9月24日 国の審査会合で明らかになった新たな問題点【高浜原発の乾式貯蔵】

- 積雪で給気口は閉塞すると認め、設計変更で排気口だけを使用？
- 土砂崩れでは、キャスクの30%埋没しか評価せず
- 異常キャスクの移動には3か月もかかる

第1図 給気口機能喪失時の空気の流れ

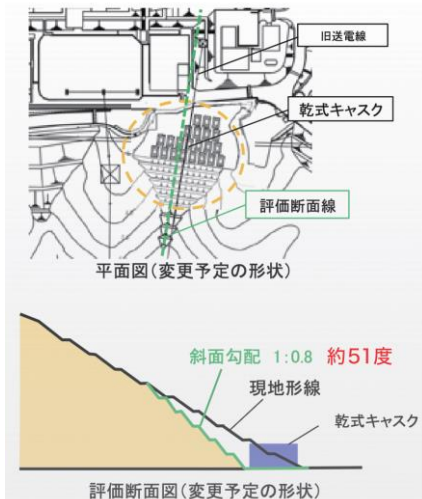
今回関電は「横なぐりの雪の場合等では、ひさし状のプレートでは積雪を防止できない」と認めた。規制庁から「設計方針を変更するというこ

とですね」と念を押され、それを認めた。ひさし状の小さなプレートは、規制基準への適応とは関係のない「自主設備」という扱いになった。

関電は、新しい設計方針として「積雪時には、給気口が閉塞しても排気口が給/排気口として機能することで、閉塞しない設計」にすると説明した。上図右側の図のように、給気口が閉塞しても、上部の排気口から外部の空気を取り込み、冷たい空気が格納設備の底まで下降し、温められた空気が上に向かう空気の流れが生じるとのこと。積雪時の給気温度が0℃なら、キャスクの周囲では30℃ぐらいまでの温度上昇にとどまるため、十分除熱できると説明した。

本当にこのような空気の流れが生じるのだろうか。規制庁は、解析の根拠を示すよう要求した。
